Neuer Steckplatz am Anschluss (Pos. 1) bei der Modulsteuerung ET.Nr. 436 022

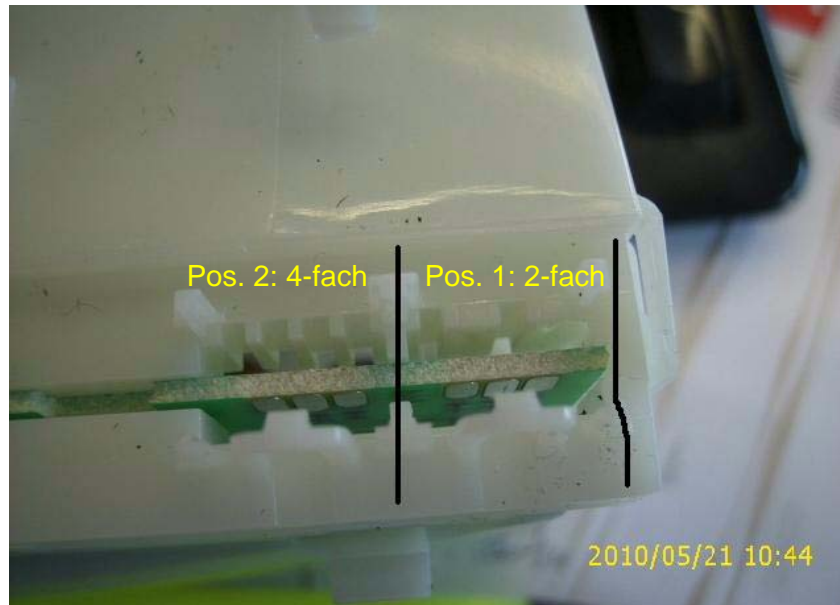
Der Steckplatz rechts ist nicht mehr 4-fach ausgestanzt, sondern nur noch 2-fach.

Sollte der Stecker nicht mehr in die Position 1 (rechts) passen, so ist dieser in Position 2 aufzustecken.
